荆东安置房及周边附属配套工程项目（学生街）

规划建筑方案设计(方案变更)

2020.10

设计单位	福建一建集团有限公司	工程名称	荆东安置房及周边附属配套工程项目（学生街）	图 名	4#楼二层平面图	图 别	方 案
						日 期	2020. 10

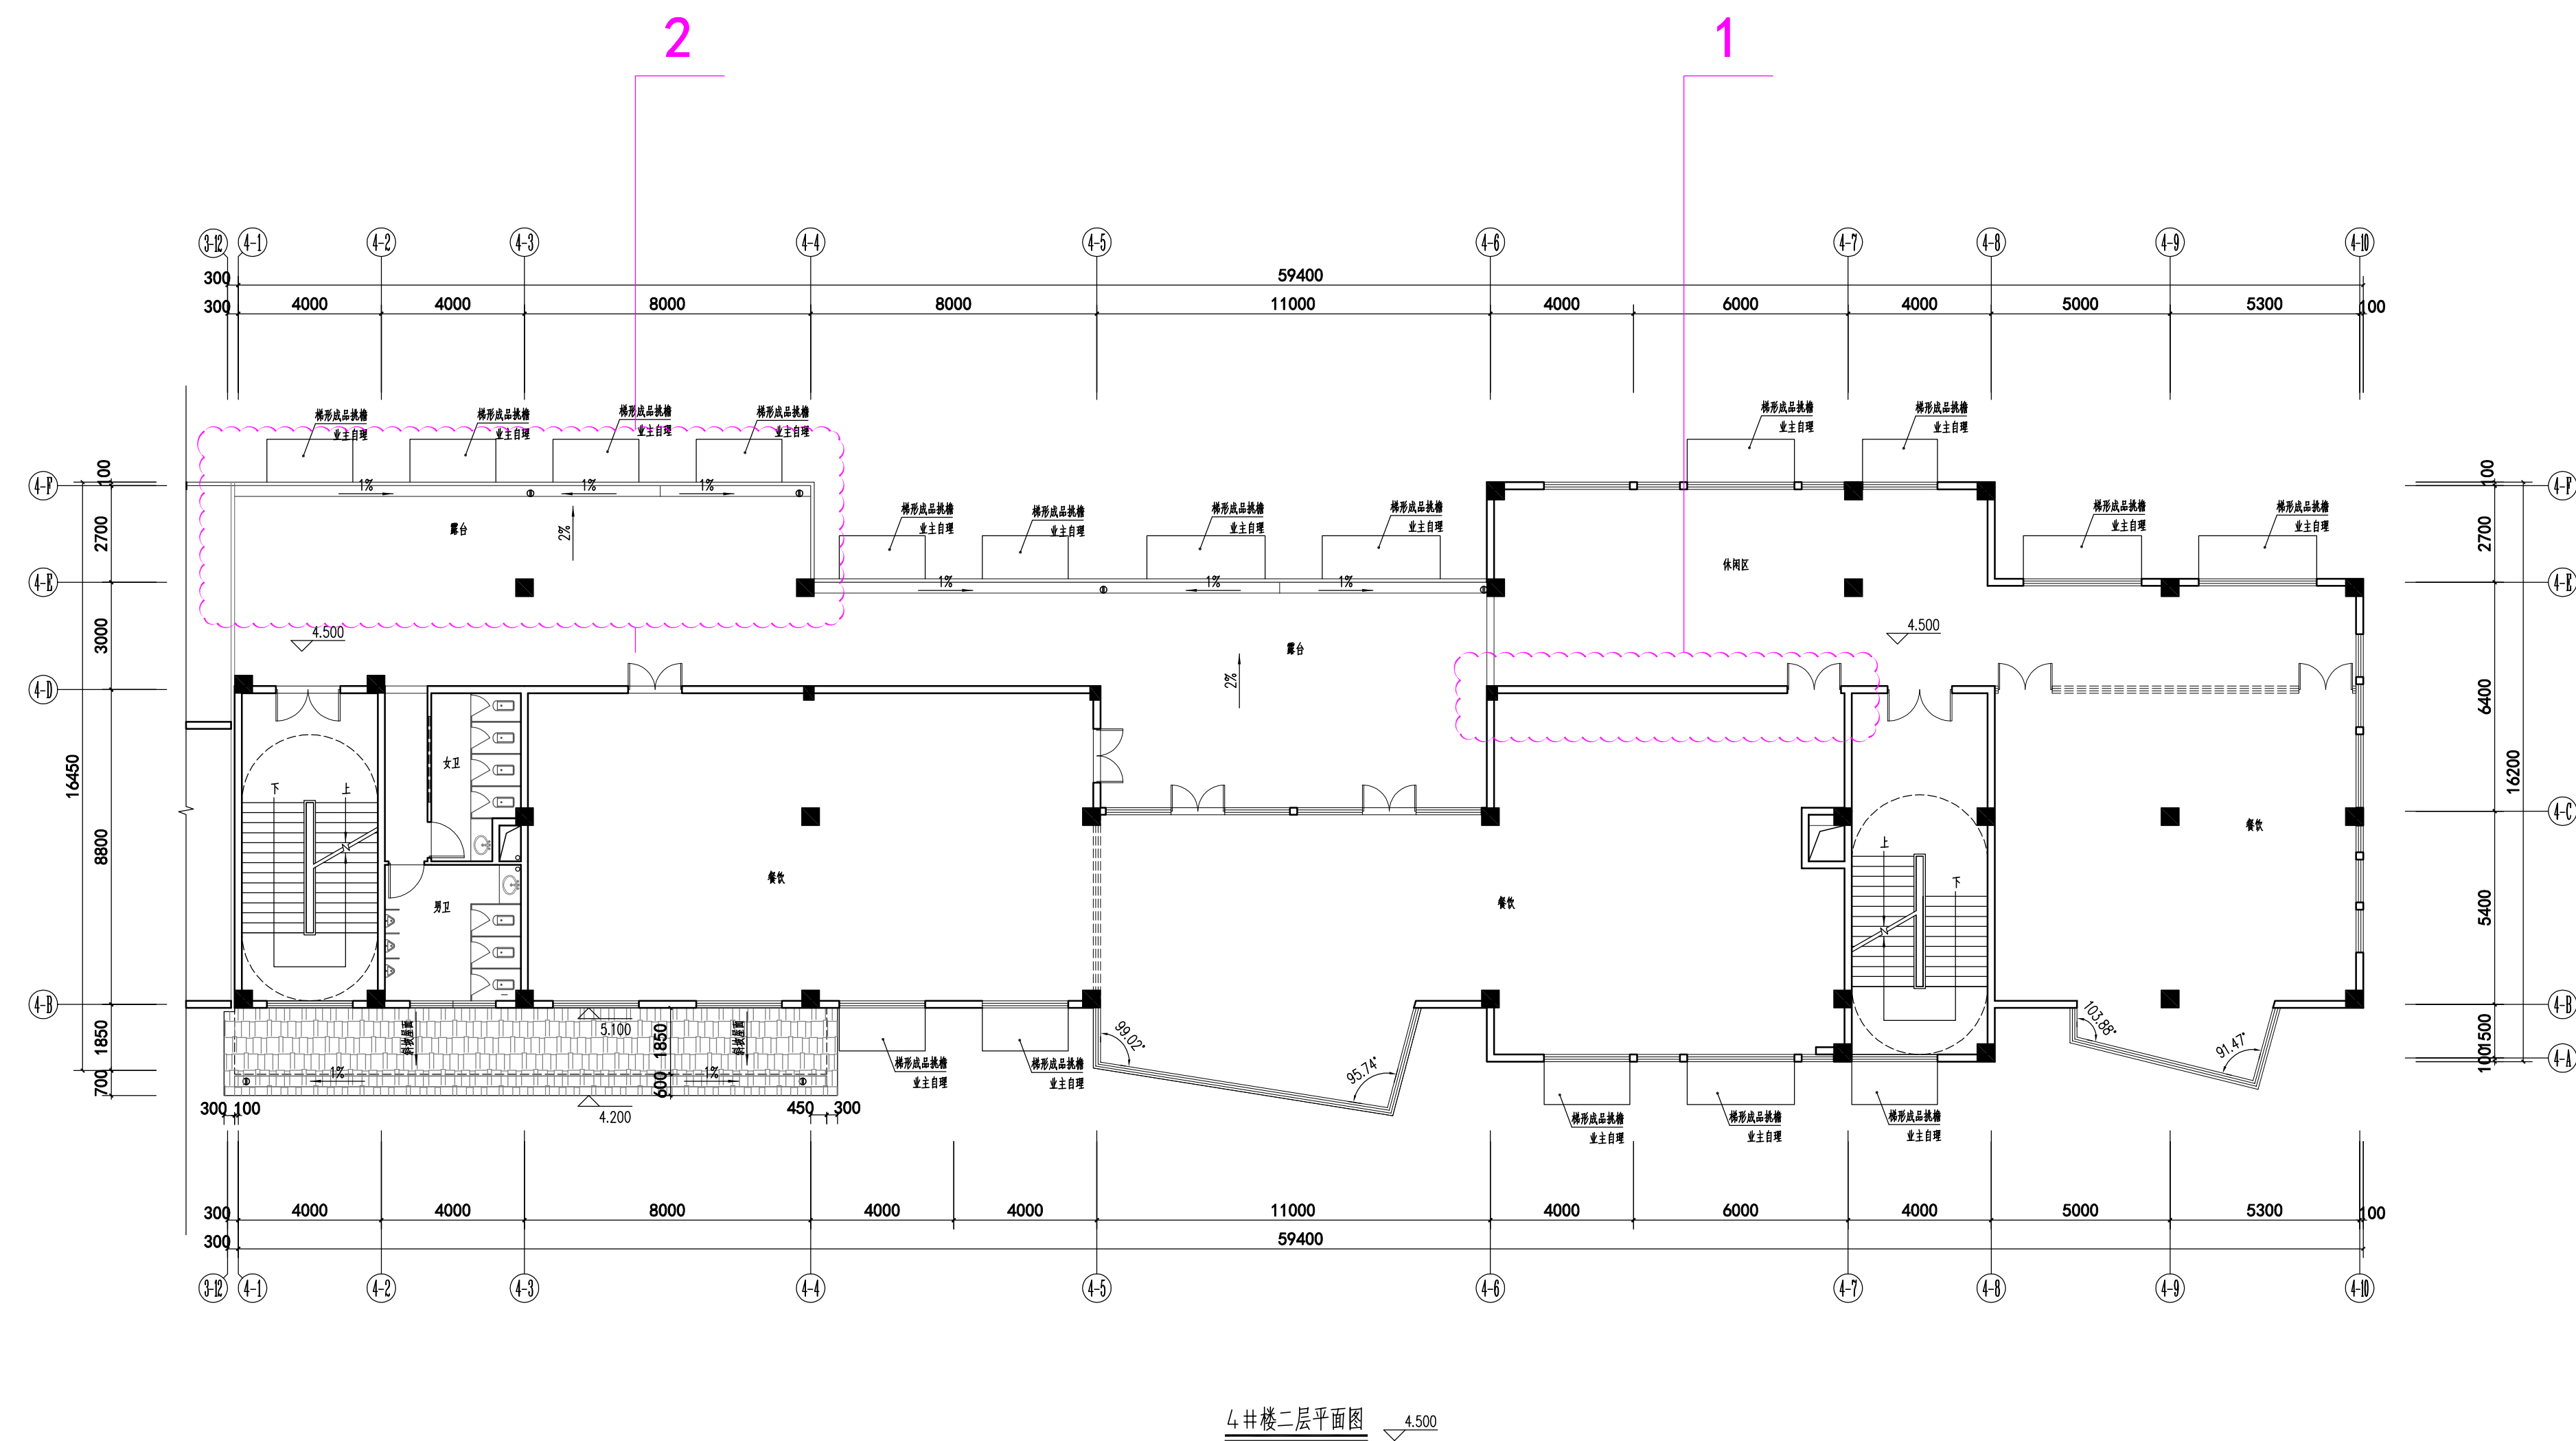
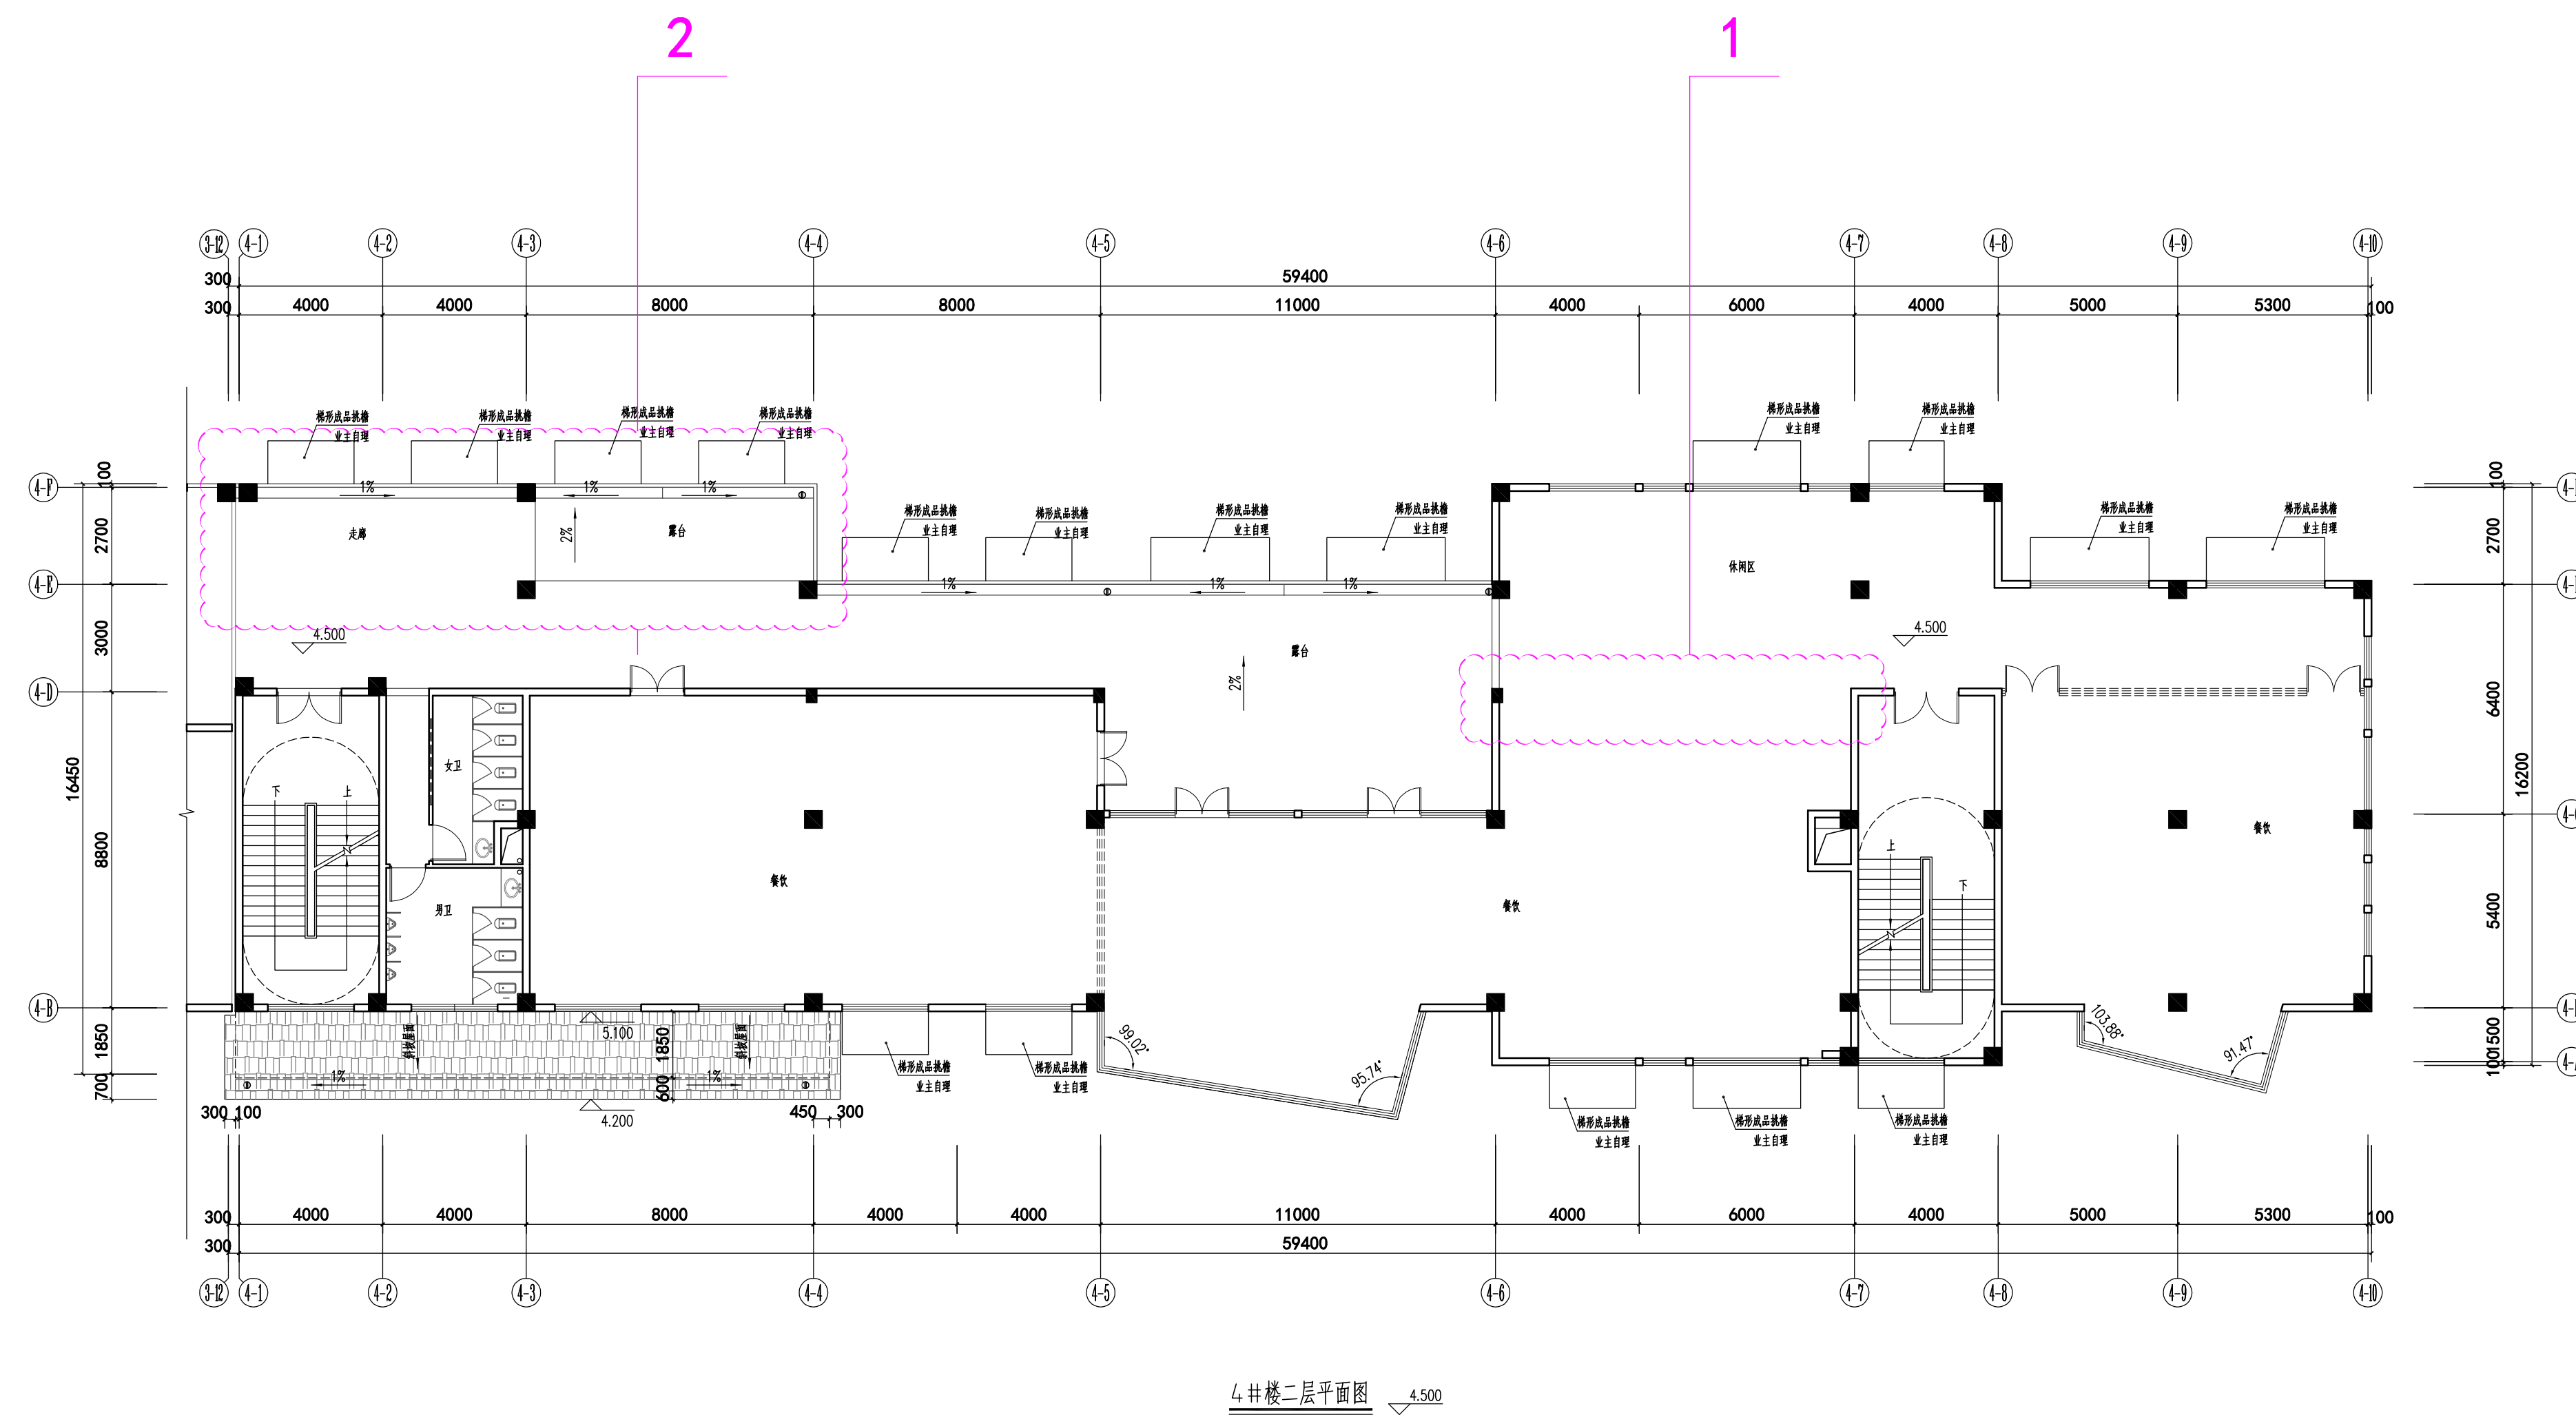
1. 墙体和门取消
2. 新增结构柱，1-4轴审批功能为露台部分改为局部走廊
